**GUTACHTEN**

**Herkenrath, K. u.a. ./ Berndt, H.**

**Aktenzeichen: 8 OH 2/19**

**Bild 9340:** Typenschild Heizkessel 63kW

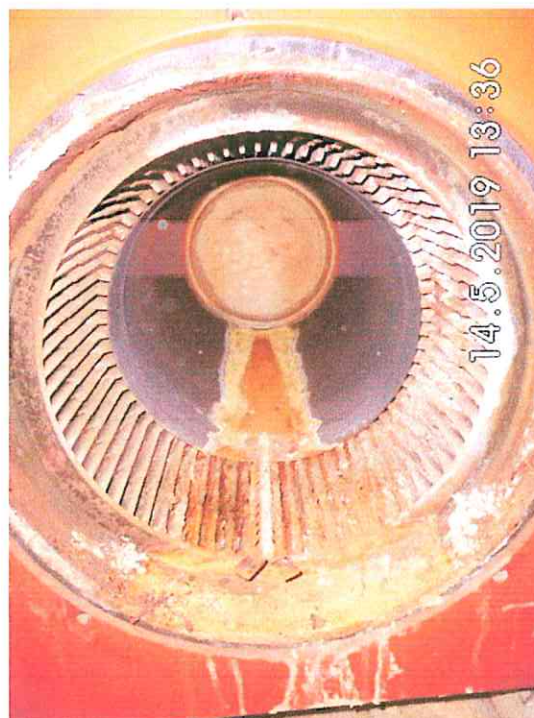
Der Kessel Vitola Uniferral der Firma Viessmann mit 63kW (Bild 9340, Anlage I) weist im Brennraum Korrosionserscheinungen auf. (Bilder 9342/9343/9345, Anlage I).

**Bild 9343:** Brennraum Heizkessel 63kW Korrosion an Rippe

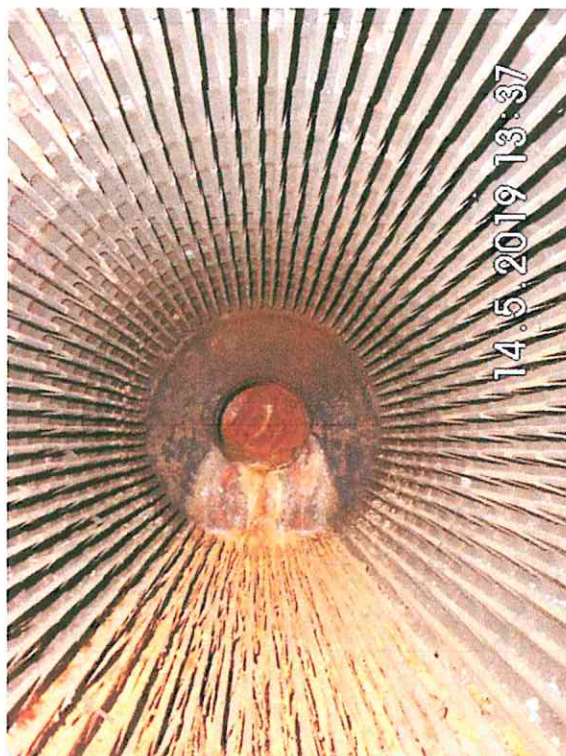
Die Rippen des Kesselkörpers sind stellenweise angegriffen. Zur Behebung dieser Korrosion müssten die Rippen ausgetauscht werden. Da diese fest mit dem Kesselkörper verbunden sind, ist ein sep. Austausch nicht möglich. Es wäre der gesamte Kesselkörper zu erneuern, Dies würde einer vollständigen Erneuerung des Heizkessels entsprechen, sofern dieser noch lieferbar wäre.

Die sichtbaren Schäden am Kesselkörper (Rippenschäden) stammen nicht aus einer innenseitigen (wasserseitigen) Belastung des Kesselkörpers durch eventuell nicht entfernten Rost oder Fremdkörper.

Die Korrosion befindet sich auf der Abgasseite des Heizkessels und entstammt einer Korrosion infolge Unterschreitung des Abgastaupunktes und des dabei entstehenden Säurehaltigen Kondensats.

Der Taupunkt des Abgases wurde beim Betrieb des Heizkessels über einen längeren Zeitraum unterschritten, so daß sich Säure gebildet hat, die den Kesselkörper angegriffen und teilweise aufgelöst hat. Die festgestellte Undichtigkeit könnte ihre Ursache in dem o.b. Säureangriff oder einer thermischen Überlastung mit Rissbildung infolge von inneren Ablagerungen haben.

Der Heizkessel ist mit vertretbarem Aufwand nicht mehr zu reparieren.

**Bild 2720:** Vorlauf (heiße Rohrleitung) an den Rücklauf angeschlossen

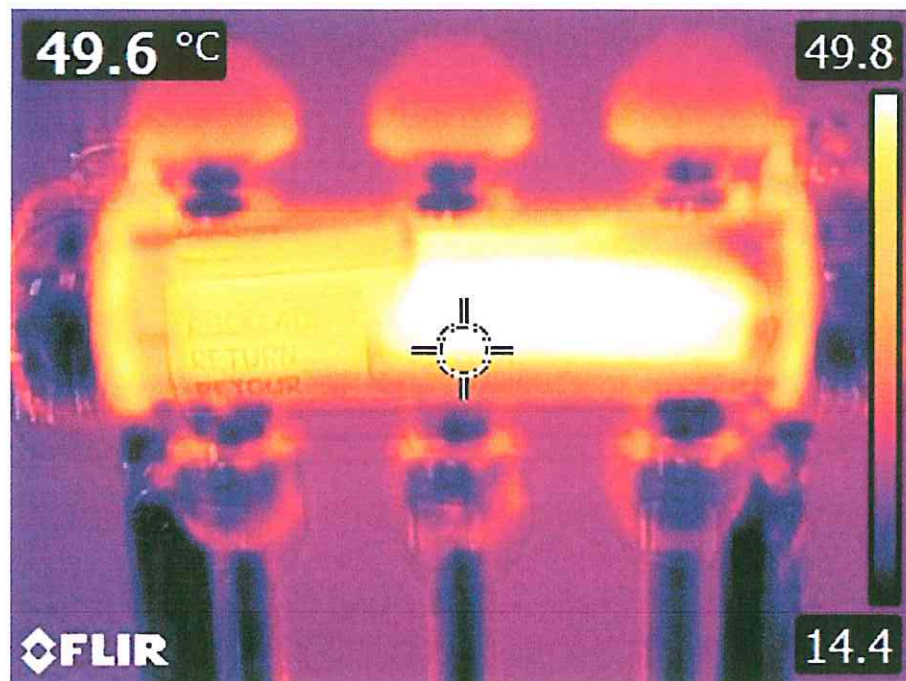
Wie auf den Thermographiaufnahmen (Bilder 2720/2721, Anlage III) ersichtlich ist, wurde der Vorlauf (heiße Rohrleitung) an den Rücklauf angeschlossen. Gleichwohl ist erkennbar, daß die Fußbodenheizung in der Schwimmhalle die Fußbodenfläche beheizt (Bilder 2722/2723, Anlage III).

Durch die fehlerhafte Installation ist eine Einstellung des Durchflusses nicht sicher gegeben, da die Meßeinheiten falsch angeströmt werden. Zur Abänderung der Situation sind Verteiler und Sammler zu tauschen. Die erforderliche Arbeiten und Kosten können der Tabelle 4 (Anlage II) entnommen werden.
